710 - INSP
 ISO/IEC 17020
 Origineel verslag

Verkoop [Afd 8.4.2]

Verslagnummer:
 33/11032025/44519/48103/1

Inspectie adres: Azaleastraat 3, 9950 Lievegem
 (België)
 Type: Verkoop [Afd 8.4.2]

Elektrisch bord

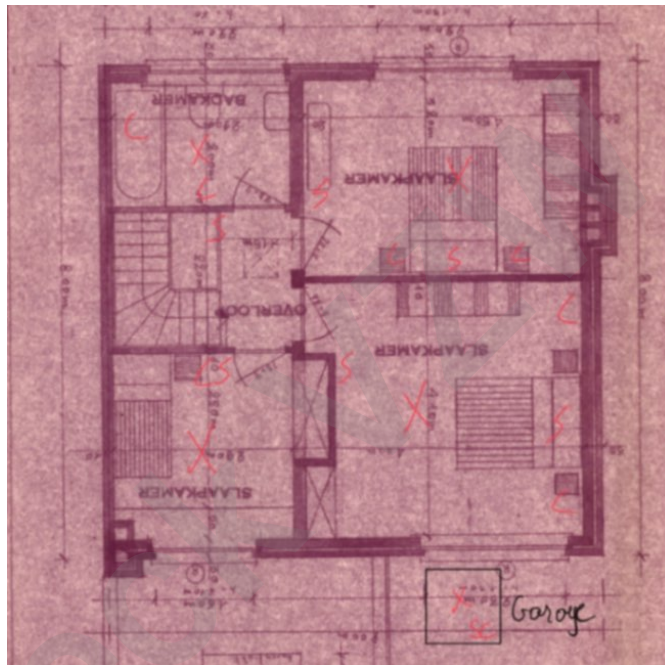
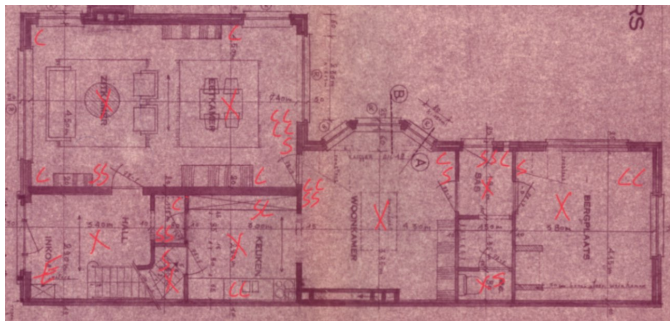
- Het verdeelbord is onvoldoende gemarkeerd. Individuele markering, voedingsspanning en/of gevarendriehoek ontbreken. - oAfd 3.1.3.3; Afd 9.4.1
- Het eendraadsschema en situatieplan zijn niet aanwezig. - oAfd 3.1.2.1

- Het ontbreekt het hoofdbord aan een hoofdschakelaar om de 3 fasen en eventueel de nulleider gelijktijdig te onderbreken en deze functie kan slechts worden uitgevoerd door de stroomverbreker dewelke niet is ontworpen om secties te scheiden. - oAfd 5.3.5.2.b

- De penautomaten/zekeringen zijn niet van hetzelfde type. -
- De houders van de penautomaten zijn niet uitgerust met een kaliberstuk. - oAfd 5.3.5.5.a
- De elektrische installatie is niet verwezenlijkt met elektrisch materiaal volgens en naar de regels van goed vakmanschap. - Afd 1.4.1; Afd 1.4.2; Afd 5.2.6

- Er is geen deur aan het bord. - oAfd 4.2.2.3; oAfd 4.2.2.1.b; oAfd 5.3.5.1
- De beschermingsgraad van de ruimte moet ten minste IPXX-D zijn voor ruimtes publiek toegankelijk en IPXX-B voor gewone ruimtes. - oAfd 4.2.2.3

- Er ontbreken afdekplaatjes in het elektrisch bord. - Afd 5.2.6; oAfd 4.2.2.3
- Het elektrische bord beschikt niet over een afdoende achterwand - oAfd 5.3.5.1

- Het is niet mogelijk het elektrisch bord te open, demonteren zonder het te beschadigen. Alles kon niet gekeurd worden.
- Extra opmerking: Zekering rechts onderaan is niet mogelijk om te verwijderen

Schetsen

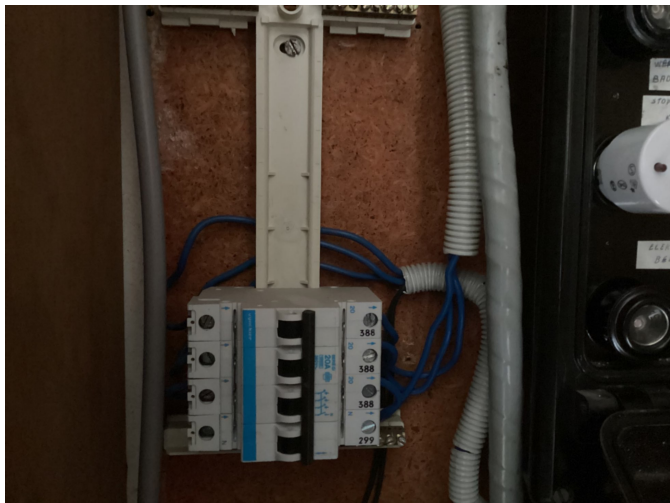
- De schema's zijn niet aanwezig of niet correct. Wij kunnen niet uitsluiten dat er geen nieuwe inbreuken zullen zijn bij het voorleggen van de (nieuwe) schema's.
